改善箇所説明図

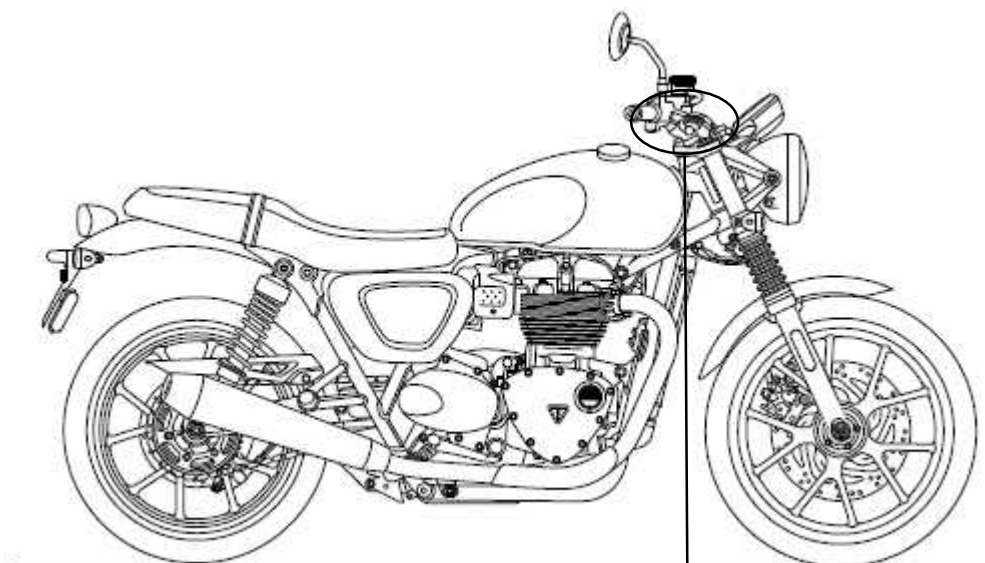
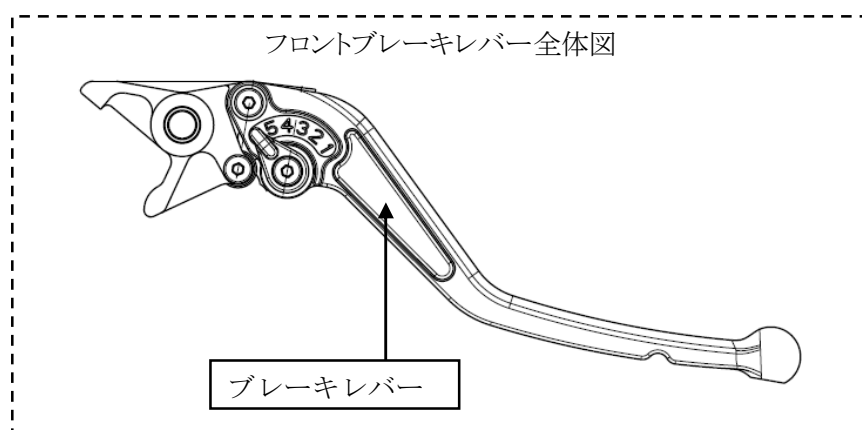
基準不適合発生箇所

ブレーキレバーの製造指示が不適切なため、ブレーキレバーを操作時に当該レバーがスロットルグリップに接触するものがある。そのため、ブレーキレバー操作時の制動性能が十分に発揮できず、停止距離が長くなるおそれがある。

改善の内容

全車両、ブレーキレバーを良品に交換する。
